Рабочая группа по вопросам освещения и световой сигнализации (GRE)

Шестьдесят девятая сессия

Предложение по дополнению 5 к поправкам серии 04 к Правилам № 19 (передние противотуманные фары)

Представлено экспертом от Германии*

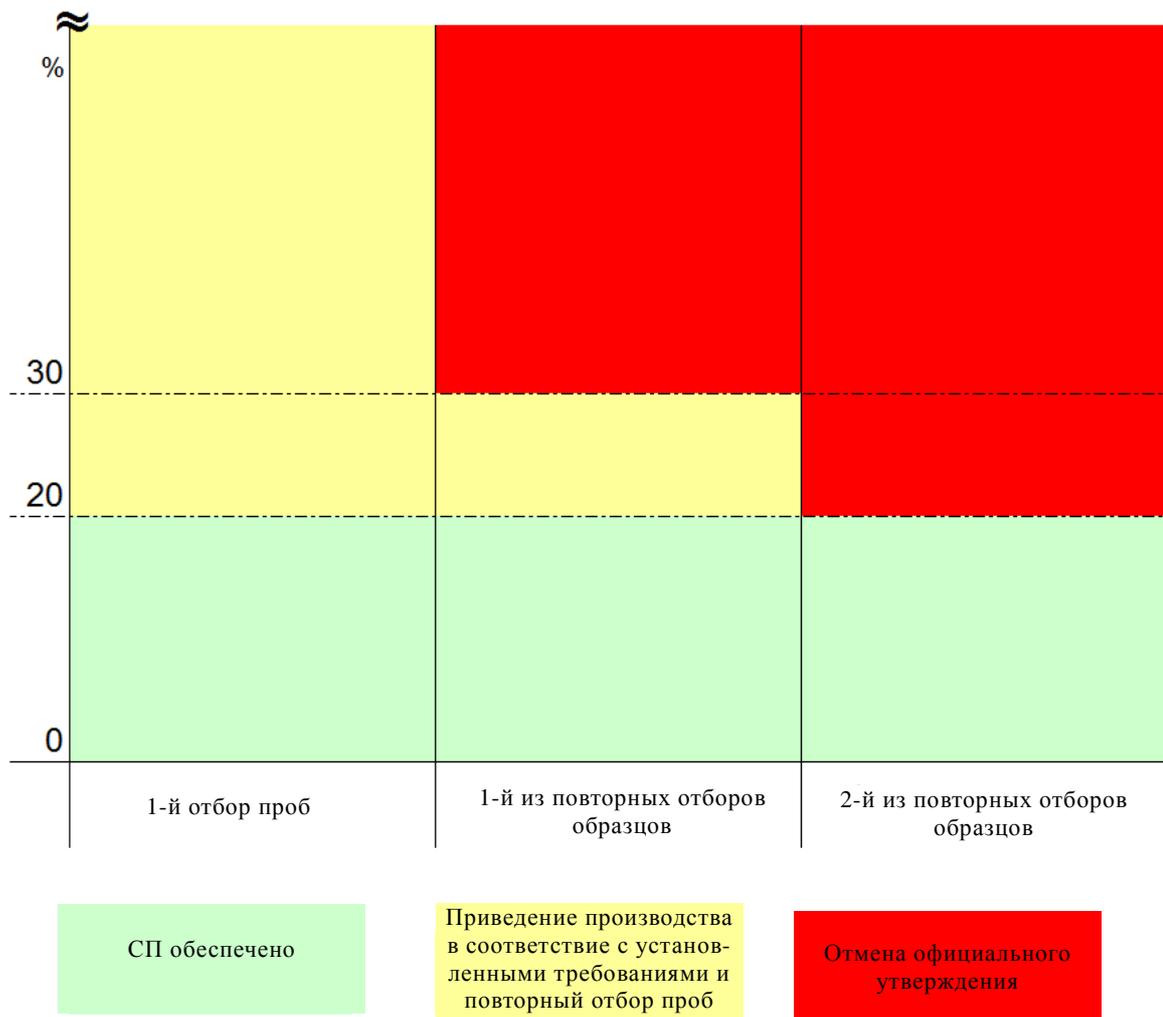
6. Процедура обеспечения СП в настоящее время описана в рамках четко структурированного поэтапного процесса (с ограниченным числом этапов), который позволяет изготовителю на первом этапе – в случае расхождений в измеренных значениях более чем на 20% – привести процесс производства в соответствие с установленными требованиями. Кроме того, процесс обеспечения СП может быть завершен раньше, если первые две выборки полностью соответствуют техническим требованиям.

7. Этими предложениями предусмотрен "третий этап", на котором определяются условия отмены официального утверждения, когда после второго повторения данного процесса изготовитель оказывается не в состоянии надлежащим образом привести процесс производства в соответствие с установленными требованиями.

8. На прилагаемом рисунке проиллюстрирован этот поэтапный процесс.
